潮発電所来島ダムの運用等に関する ご意見への回答について

平成25年 9月 3日

中国電力株式会社

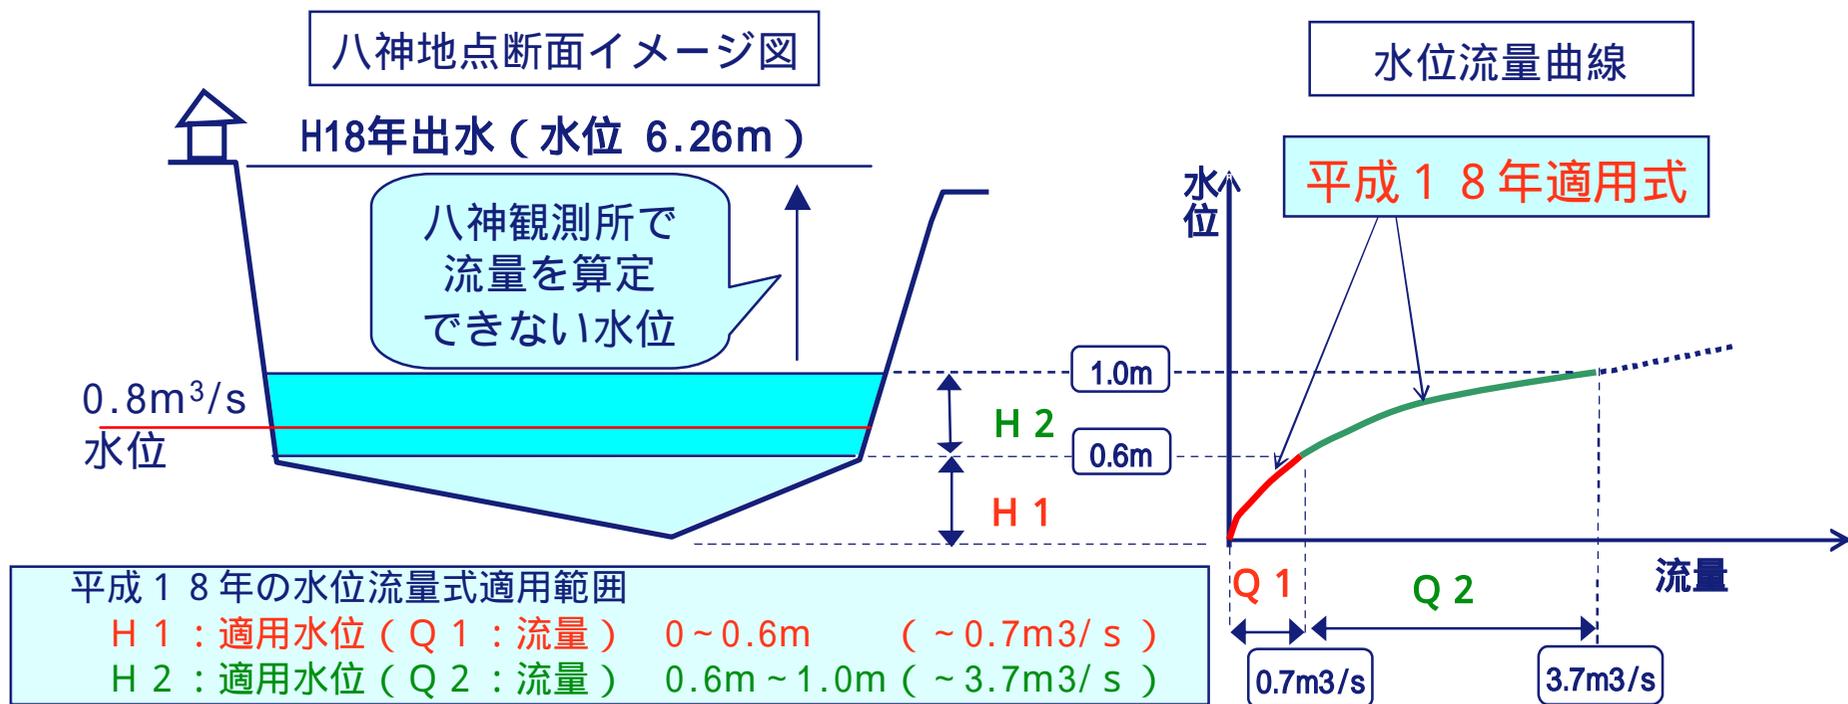
- 平成18年水害時における流量について、来島ダム洪水吐ゲートからの最大放流量に対し、直下の八神観測所での流量が著しく少なく、流量データが信用できない。

- 八神観測所は、昭和58年に当社と島根県および関係市町との間で締結した確認書にもとづき、八神地点の環境放流量 $0.8 \text{ m}^3 / \text{s}$ を確保するために設置した設備。
- 八神観測所では、河川流量の少ない時の流量を測定している。
- 八神観測所の流量は、水位を計測し、水位と流量の関係式（ ）を適用して算定。

- 八神観測所の観測データは，平成18年出水（水位6m超）のような高水位時に対応するものではないため，当社は，高水位時にはこのデータをダム管理に用いていない。

貯水池縦断イメージ図

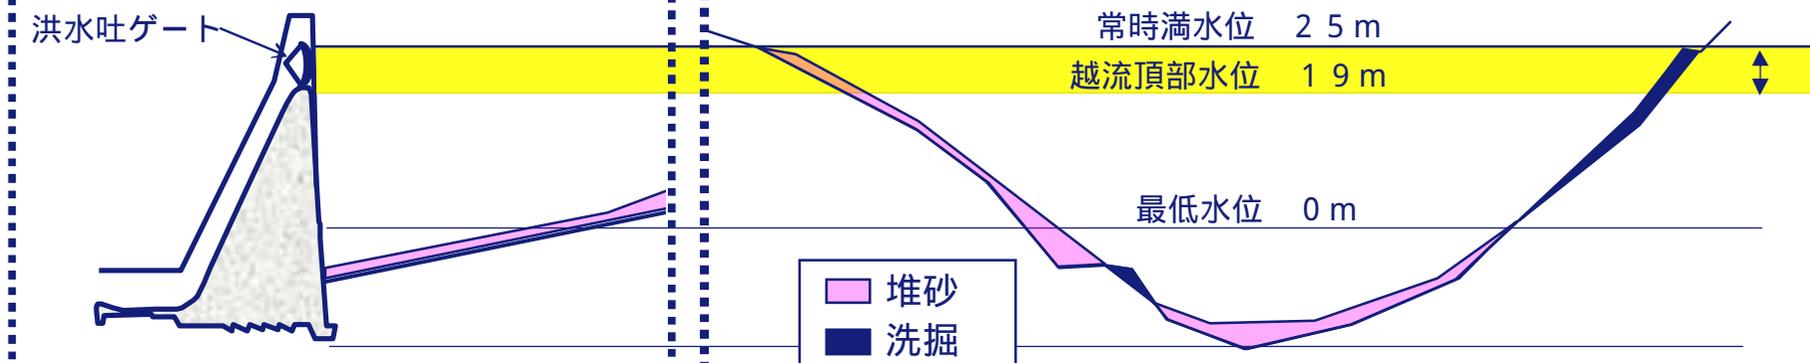
- 来島ダムは建設以降、堆積や侵食により貯水容量が数百万 m^3 変化しているが、洪水時の流入量算定に用いる計算式が変更されておらず、流入量データが信用できない。

- 来島ダムへの流入量は、貯水池の単位時間当たりの水位変化とダムからの放流量にもとづき計算。ダム操作規程に定めて河川管理者の承認を受けたもの。
- 洪水時には洪水吐の越流頂部の水位から常時満水位の間（下図 範囲）で水位変動があり、この範囲の堆砂率の変化は1%未満と小さく、現時点では、堆砂を理由とした貯水位と貯水量の関係式の見直しは必要ないと考えている。
